Příloha č. 5k
Vyhodnocení připomínek obcí a veřejnosti

- **Návrh Změny č. 2 Územního rozvojového plánu**
- **Vyhodnocení vlivů návrhu Změny č. 2 Územního rozvojového plánu na udržitelný rozvoj území**
- **návrhy jednotlivých územních opatření k akceleračním oblastem vymezeným v návrhu Změny č. 2 Územního rozvojového plánu**

Příloha č. 5k – Vyhodnocení připomínek obcí a veřejnosti

Odůvodnění Opatření obecné povahy pro akcelerační oblast AOV16 Trhový Štěpánov

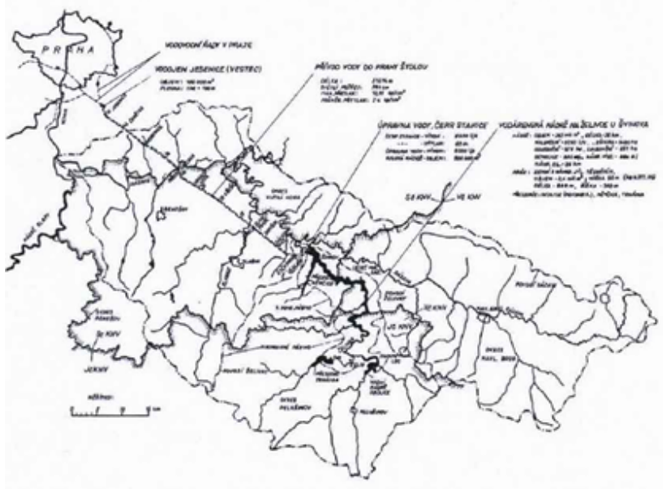
Riziko statického porušení strategické infrastruktury:
Podle technické dokumentace křižuje dotčené území akcelerační zóny Kosina (AOV16) hlavní podzemní Štolový vodovodní přivaděč z vodní nádrže Želivka do Prahy. Trasa přivaděče vede podél Štěpánovského potoka a pokračuje podzemím přímo přes Dalkovice a Psáře, což znamená, že fyzicky zasahuje pod vymezený vládní polygon. Budování hlubinných betonových patek a hloubkové pilotování pro těžké větrné elektrárny představuje bezprostřední statické a mechanické riziko pro integritu této štoly, ve které je udržován **maximální přetlak až 13,25 kp/cm² a průměrný provozní přetlak 2–4 kp/cm²**. Celý tento padesátikilometrový Štolový přivaděč funguje jako obří uzavřené tlakové potrubí pod permanentním přetlakem, ze kterého je **zásobována pitnou vodou nejen celá Praha, ale prostřednictvím odbočných rozvodných uzlů a skupinových vodovodů také desítky měst a obcí ve Středočeském kraji a na Vysočině.** Pořizovatel přitom v celostátním koordinačním výkresu veřejné infrastruktury (Změna č. 2 ÚRP) tento klíčový přivaděč zcela opomněl zakreslit. Dlouhodobé seismické a mechanické vibrace z patek větrných elektráren přímo v masivu dálkových úseků ražby u **Dalkovic a Psář** představují riziko vzniku únavových mikrotrhlin. Vnitřní provozní tlak by tato poškození mohl okamžitě roztrhnout, což by vedlo k **havárii celostátního významu a okamžitému odříznutí více než 1,5 milionu obyvatel od pitné vody**.
